# 水栓金具\_外観類似品情報

No. R-052

件名 TMJ48型 スパウト・シャワーエルボの仕様違い

## 識別方法

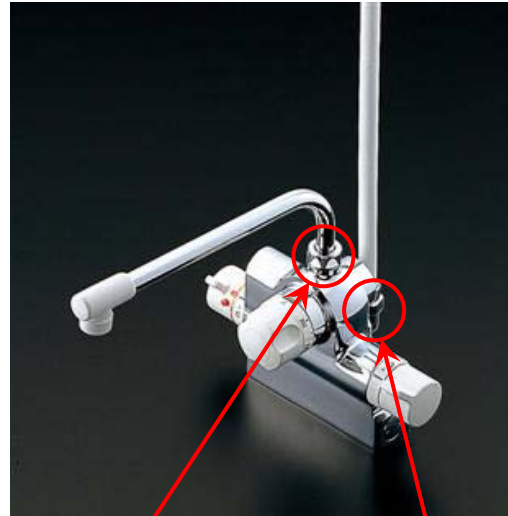
- スパウト取付部の形状が違います。
- シャワーエルボの材質が違います。

<前期品>

ワンタッチスパウト

シャワーエルボ

樹脂製

<後期品 : (2000年03月以降)>

袋ナット

シャワーエルボ

金属製

前期品と後期品ではスパウト・シャワーホースの互換性はありません。
